# Plan Local d'Urbanisme

LE MANS MÉTROPOLE

## Modification n°2

► **Notice de présentation**

- **Trangé, secteur Sud rue de la Mairie, rue Nationale**

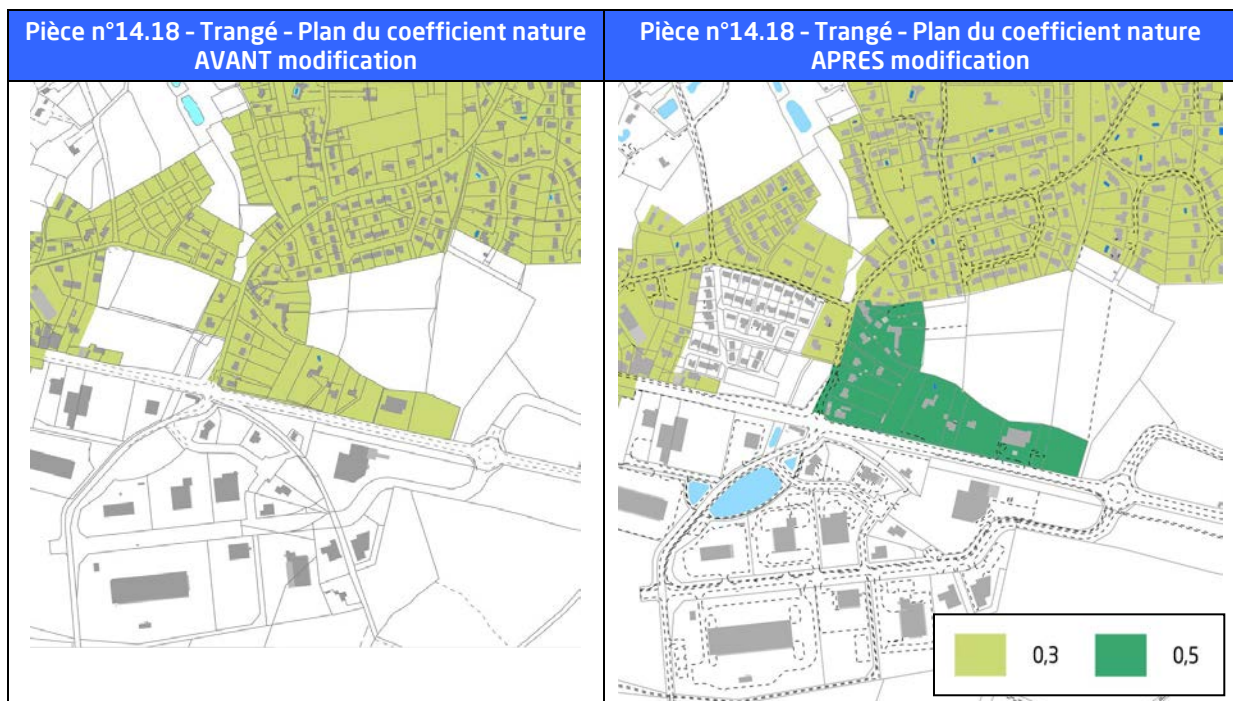
Il est proposé de passer le coefficient nature de 0,3 à 0,5, pour faciliter l'infiltration des eaux pluviales sur sol peu perméable.

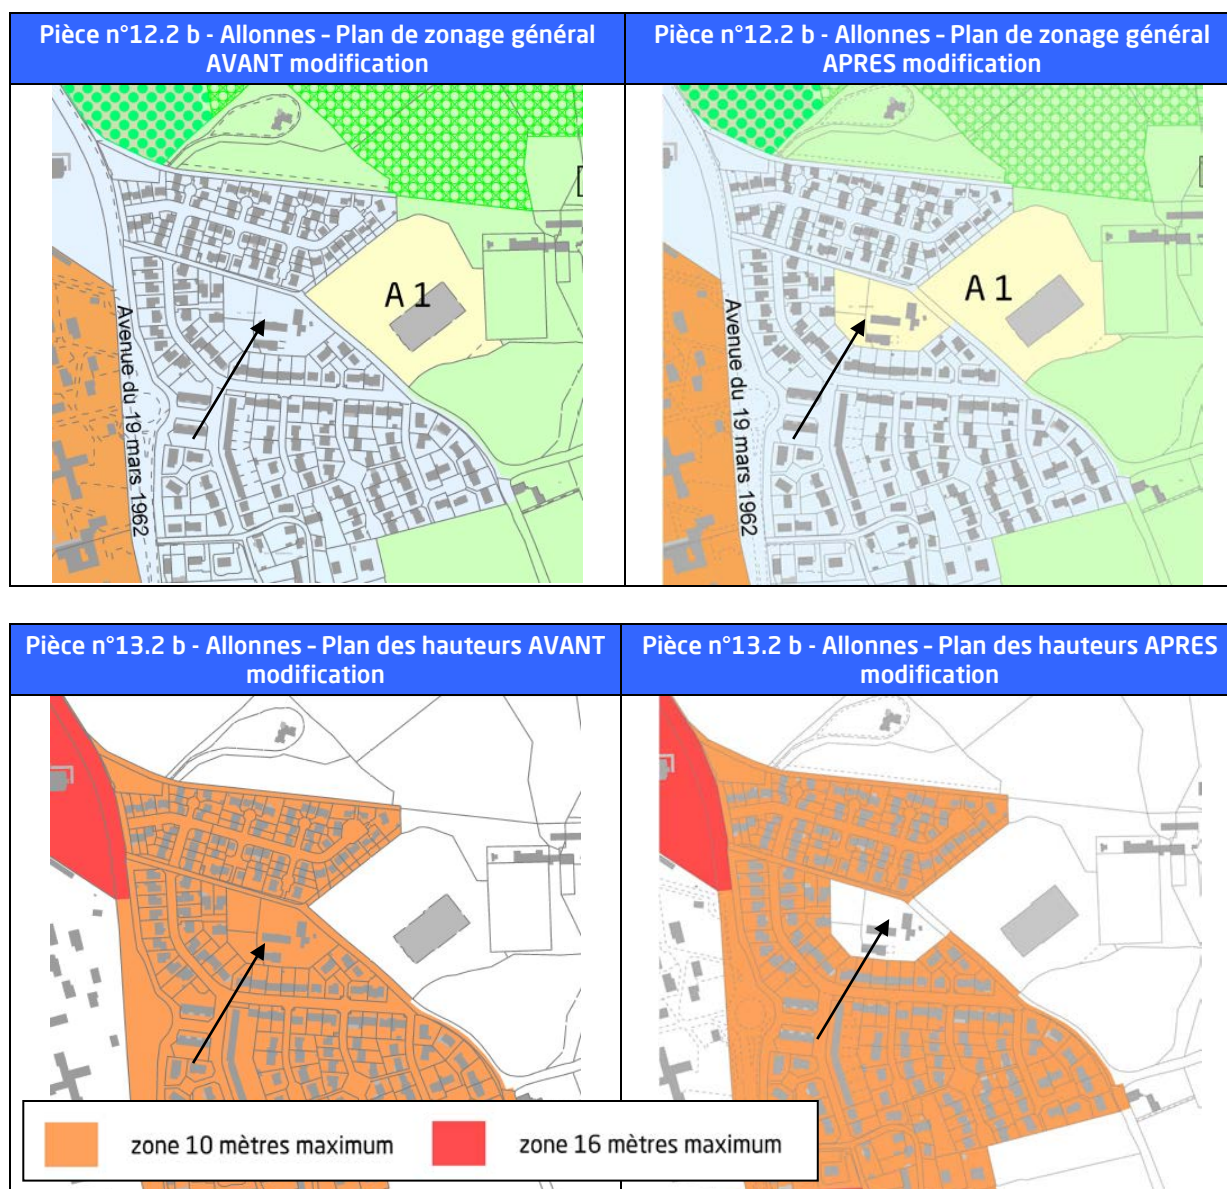
Cette vocation n'est pas adaptée pour cette destination. Il est donc prévu de reclasser ces parcelles en zone Agricole générale (A1) comme le reste de l'exploitation.

Ce changement de zonage (plan de zonage général) entraîne également l'ajustement du plan des hauteurs et du plan du coefficient nature qui ne réglementent que les parcelles situées en zone urbaine.

Pièce n°8.3 - Arnage - OAP Chemin de la Grande Écobue - Extrait APRES modification

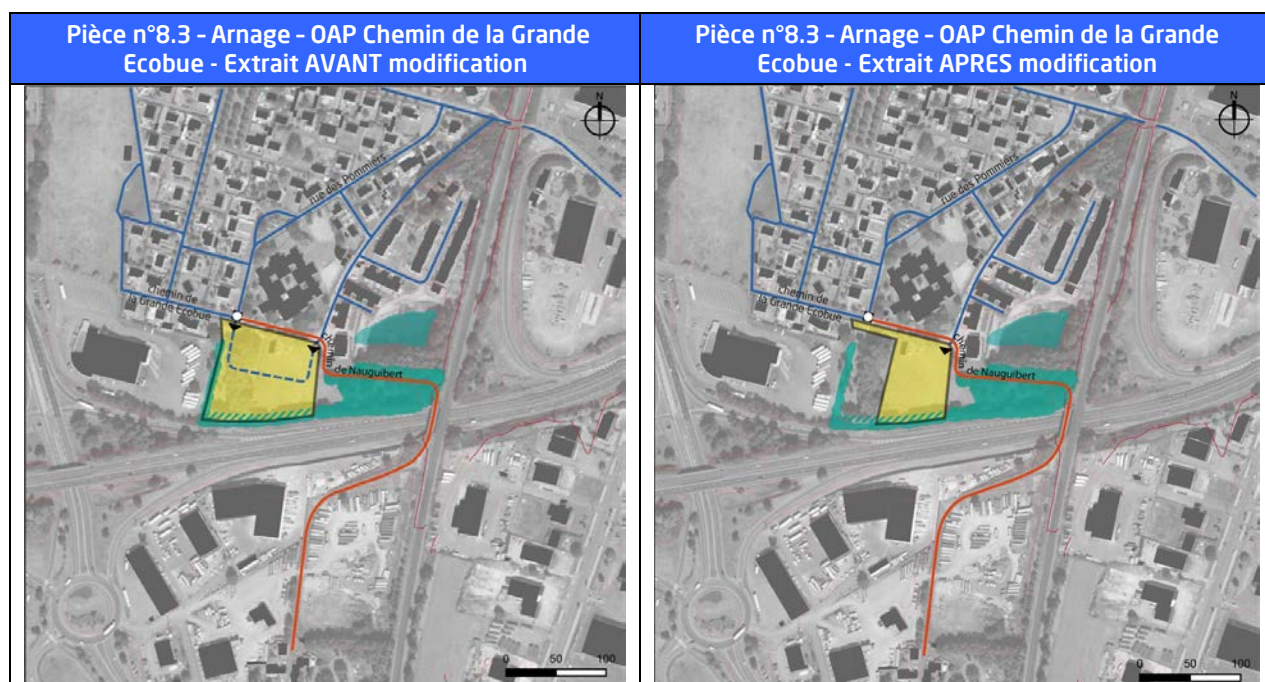
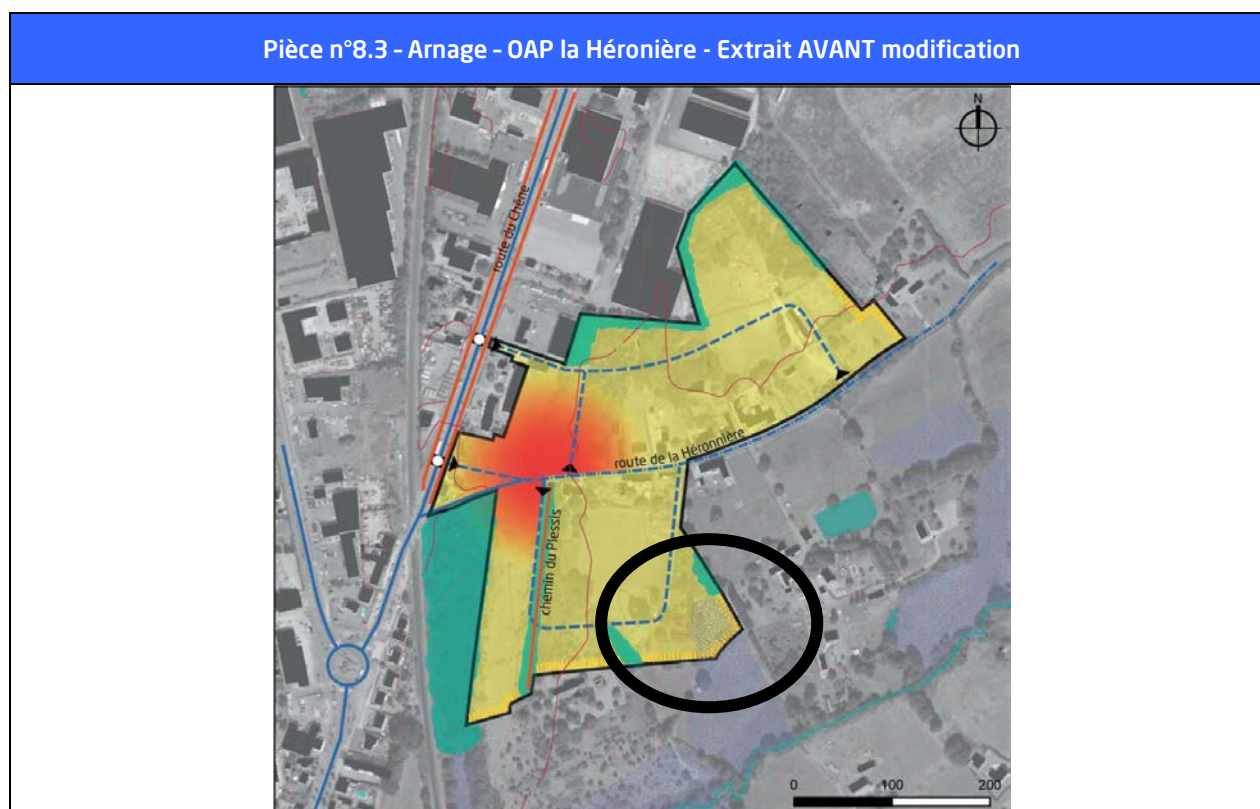
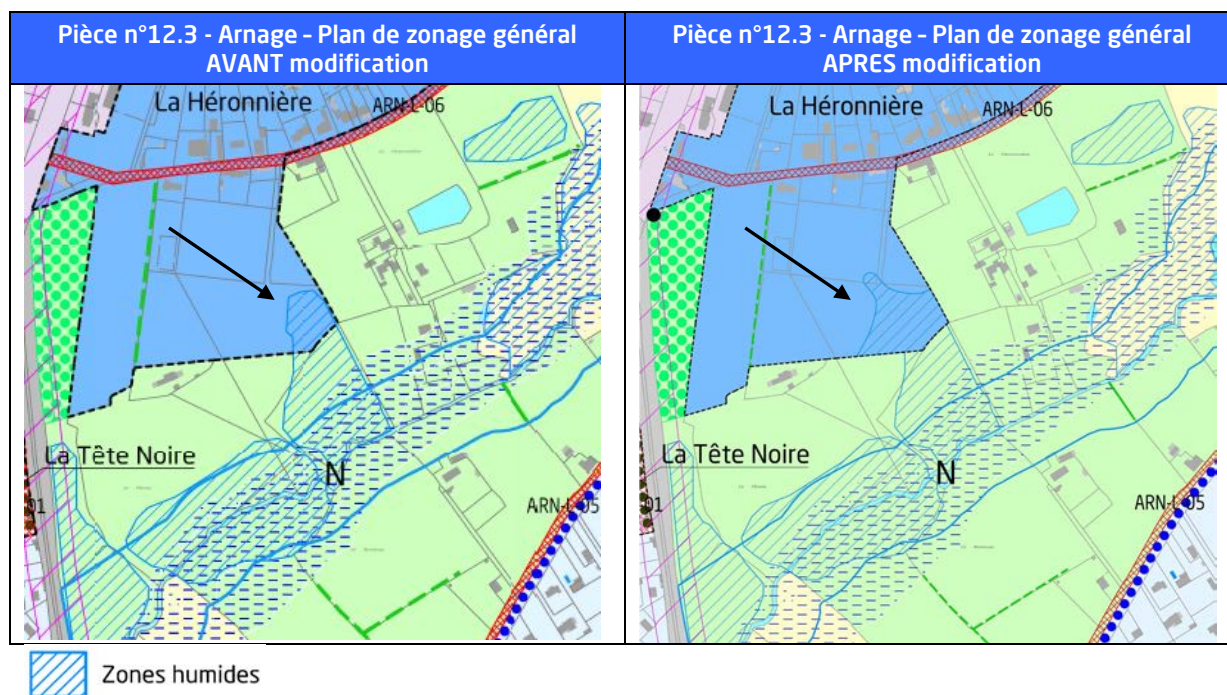
La ville d'Arnage étant soumise aux obligations de la loi SRU, il est prévu de réaliser un programme de logements aidés uniquement sur la parcelle communale. Dès lors la densité des constructions sera supérieure à celle initialement prévue dans cette OAP, soit 30 log/ha.

Il est donc proposé d'ajuster le périmètre et le programme de l'OAP à celui du projet retenu.

## Route des Guimondières - Changement de zonage

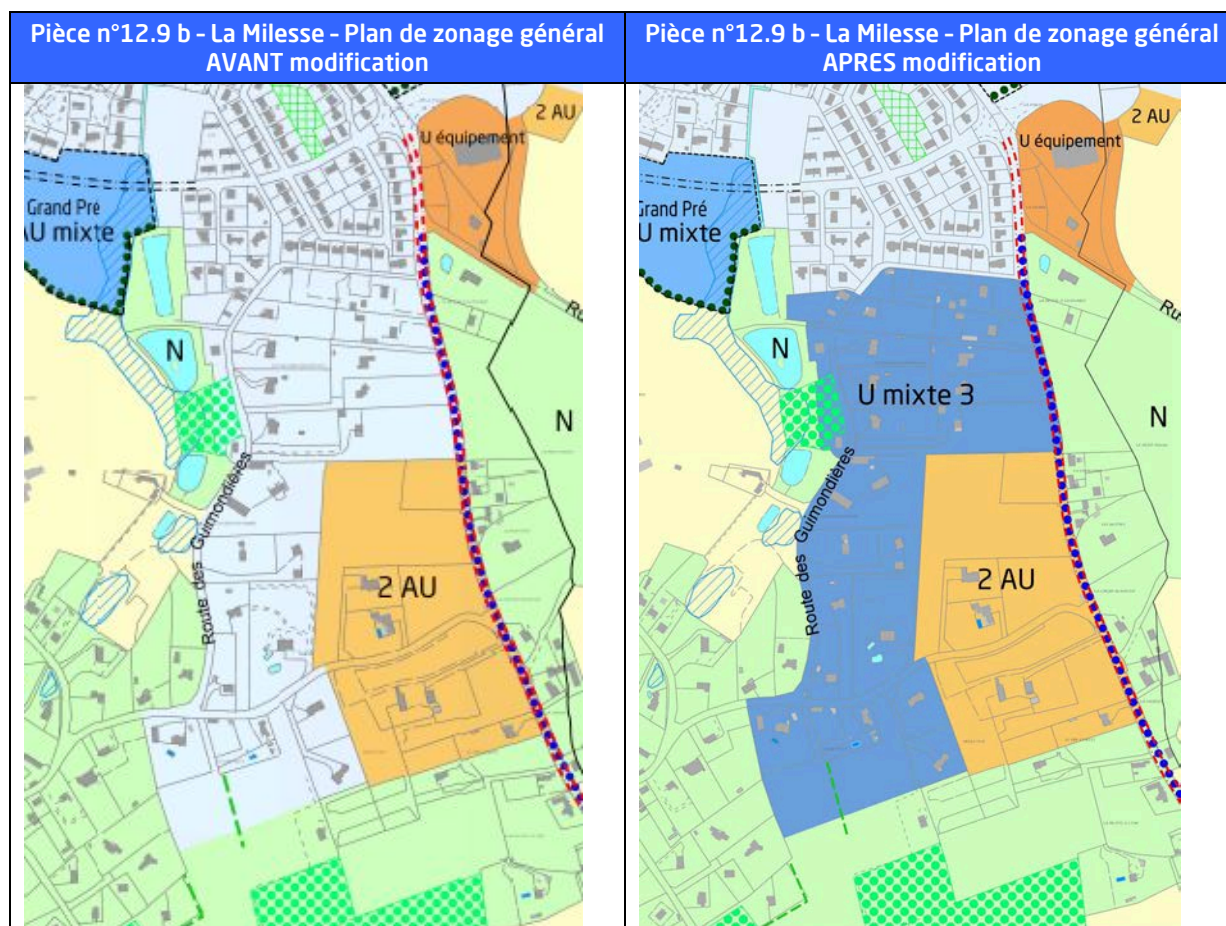
Il est proposé de revoir le zonage du secteur des Guimondières-Robinières. Situé au sud du bourg, ce secteur a été classé en zone Umixte 1 afin d'encourager sa densification.

Pièce n°12.10 - Le Mans - Plan de zonage général AVANT modification

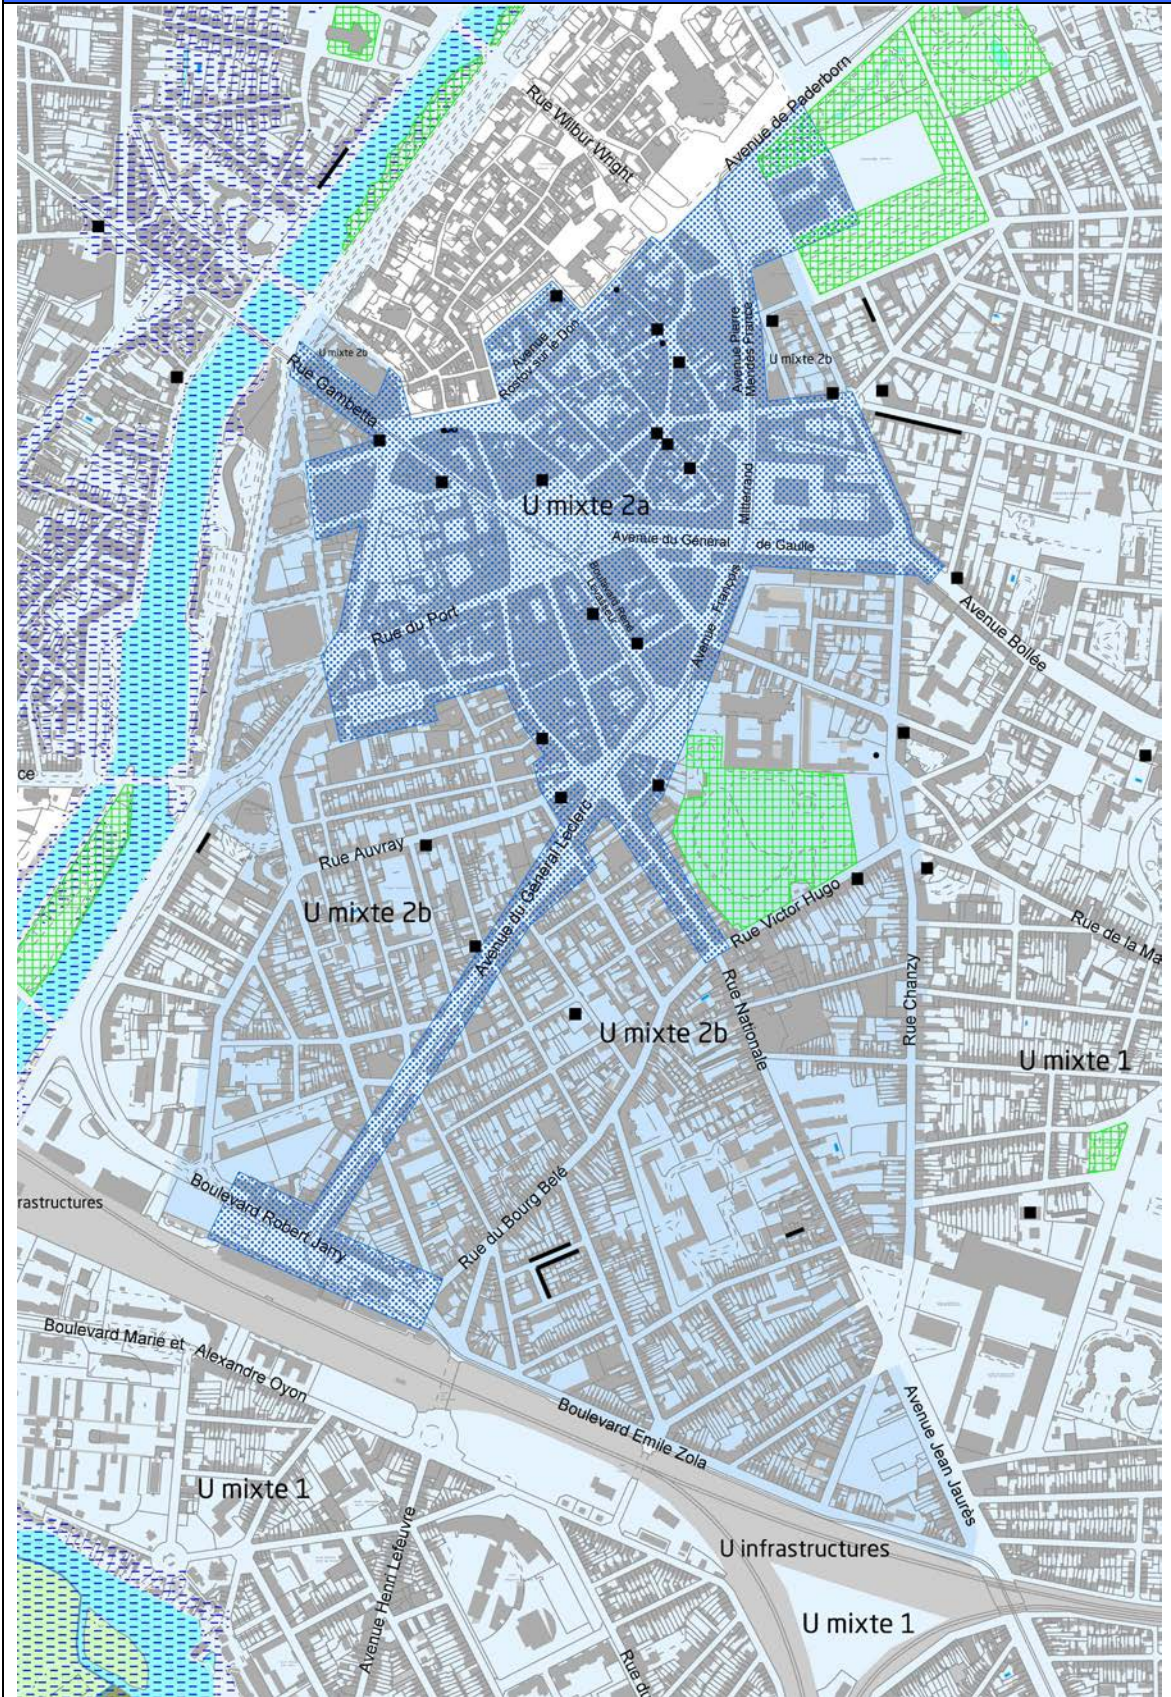
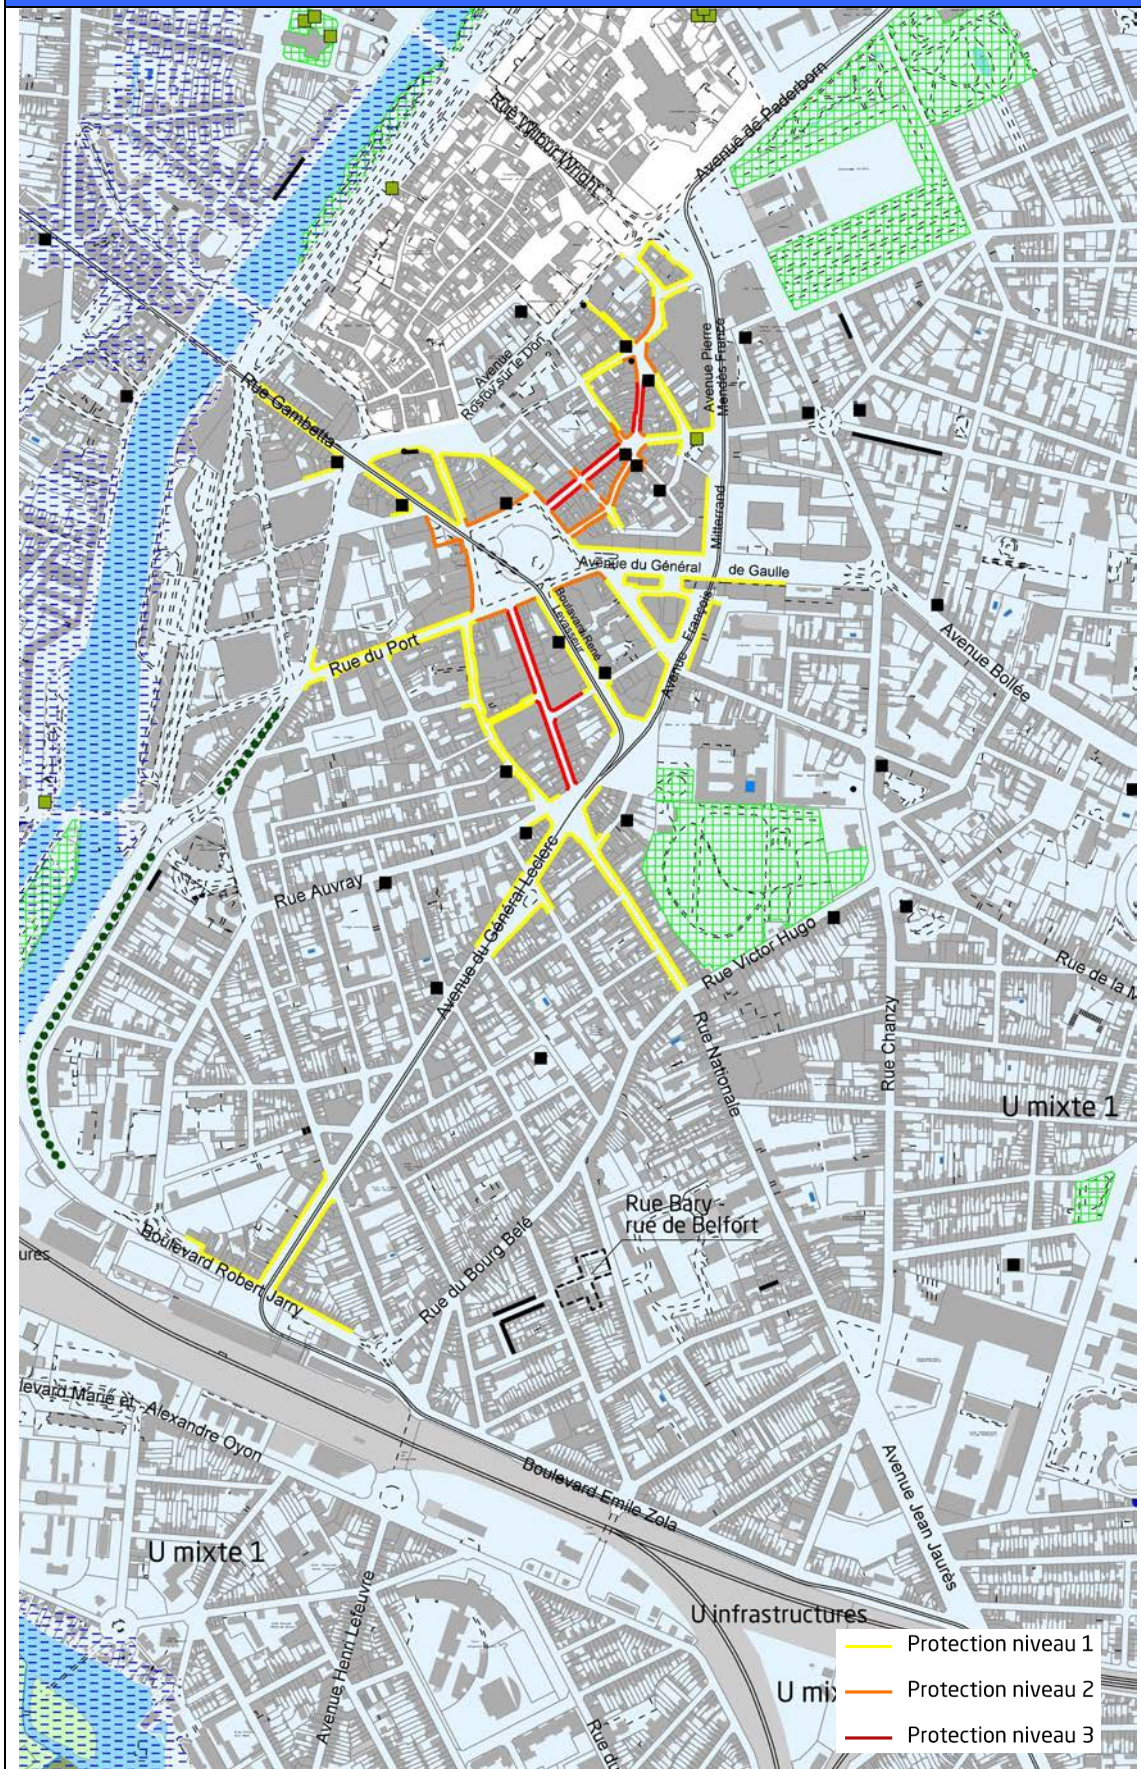
**Paragraphe ► *Dispositions particulières*  
est modifié.**

## Le Cormier - Ajout d'une zone humide

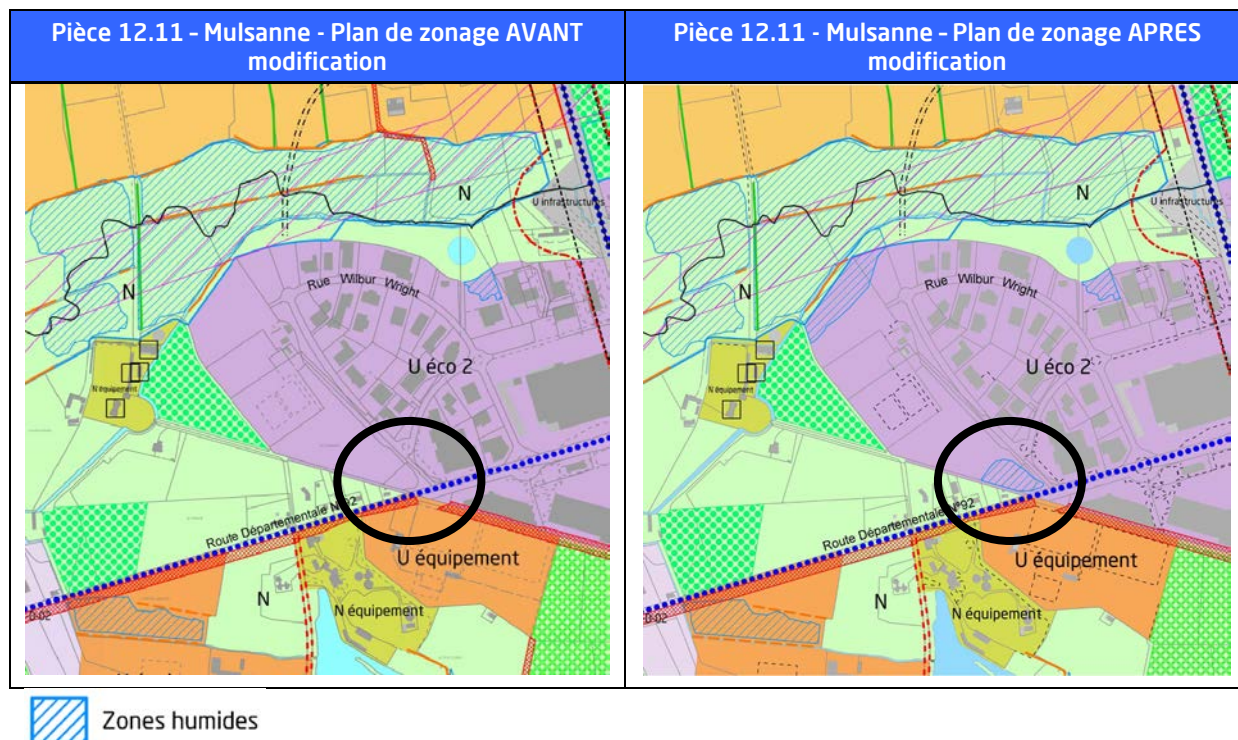
A la demande de Le Mans Métropole, propriétaire avec la commune de Mulsanne des terrains situés au lieu-dit « Le Cormier » entre la rue Antoine Saint-Exupéry et les Hunaudières (parcelles AA370, 408, 244 et 413), une étude de délimitation de zones humides a été réalisée par le bureau d'études Impact-Environnement. Le périmètre d'une zone humide a ainsi été défini. Il est proposé de modifier le règlement graphique pour tenir compte des résultats de cette étude.
